Bezirksamt Wandsbek
W/MR

Betr.: Bündnis für den Radverkehr - Veloroute 6, Abschnitt 16
Tilsiter Straße (Eulenkamp bis Lesserstraße) - Allensteiner Straße -
Pillauer Straße - Eckerkoppel (Bullenkoppel bis Tegelweg)

hier: **Abwägungsvermerk der Schlussverschickung**

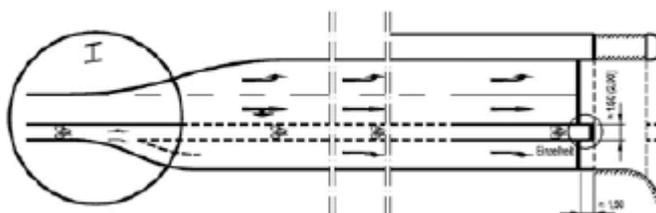
Stat. 0+100,000 – Radfahrer/innen ist durch folgende Markierung die Führung anzuzeigen.

W/MR 21: Dem Vorschlag wird gefolgt. Der Lageplan wurde angepasst.

Lageplan 5:

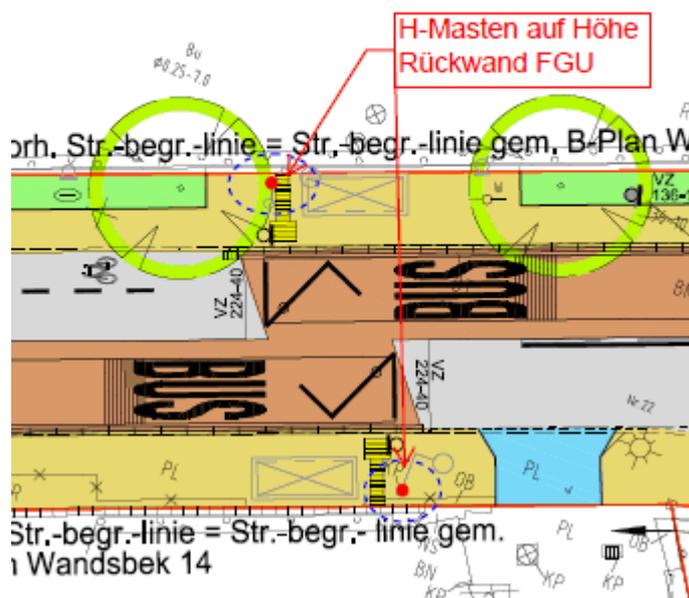
Anmerkungen siehe Lageplan 6
